# OBEC MĚLNICKÉ VTELNO

## Připomínka k návrhu Změny č. 2 Územního rozvojového plánu

Věc: Připomínku obce k návrhu Změny č. 2 ÚRP

Podatel nesouhlasí s vymezením akcelerační oblasti AOV83 a žádá, aby tato akcelerační oblast nebyla ve Změně č. 2 Územního rozvojového plánu vymezena a aby nebylo vydáno územní opatření k AOV83. Požadujeme o úplné zrušení AOV83.

Územní plán pro část obce Chorušice vypadá aktuálně takto:

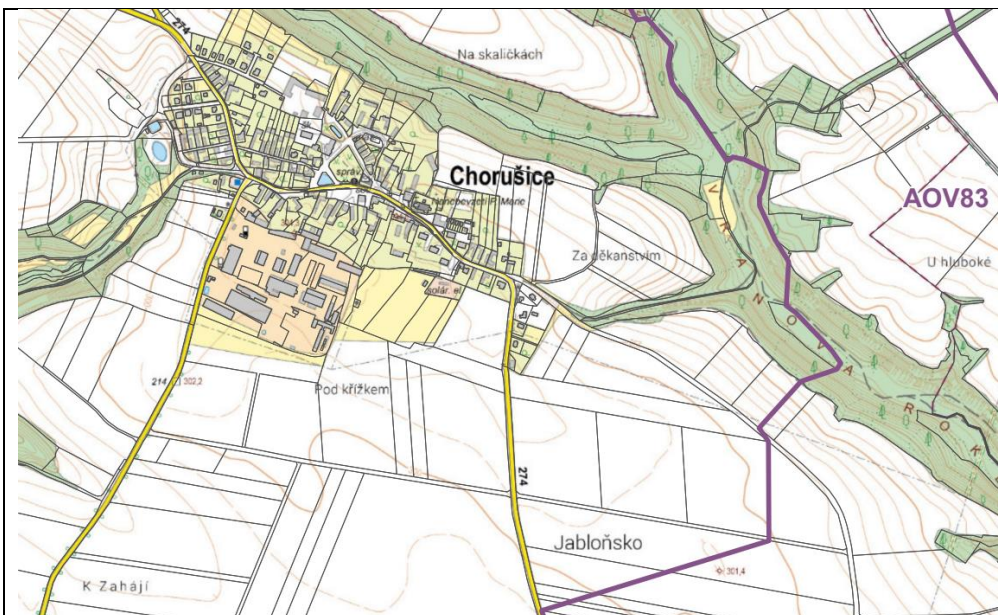
Z toho je zřejmé, že je AOV83 značně blízko zastavěnému území, resp. novým zastavitelným plochám a je evidentní, že k obtěžování hlukem dojde. Navíc z uvedeného plyne, že obec už nemůže uvažovat o rozvoji směrem k hranici AOV83, což představuje výše zmíněný vážný zásah do práva na samosprávu.

AOV83 se nachází v chráněné oblasti přirozené akumulace vod:

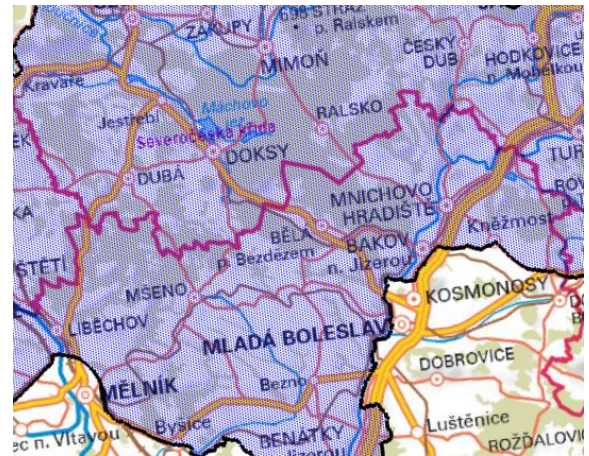
Z odůvodnění Změny č. 2 a územního opatření AOV83 není jasné, jak bylo s tímto faktem naloženo.

**AOV83 se nachází v těsné blízkosti EVL Kokořínsko:**

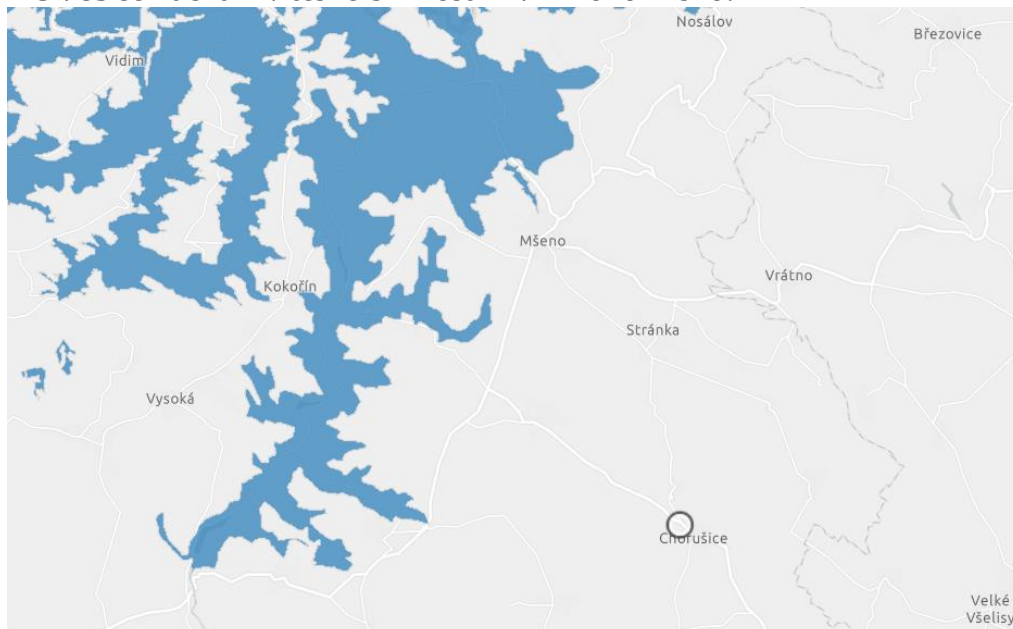
Vyhodnocení vlivů vůbec neřeší, zda případné změny vodních poměrů a lokálního klimatu nemohou zasáhnout i ekosystémy v těchto oblastech.
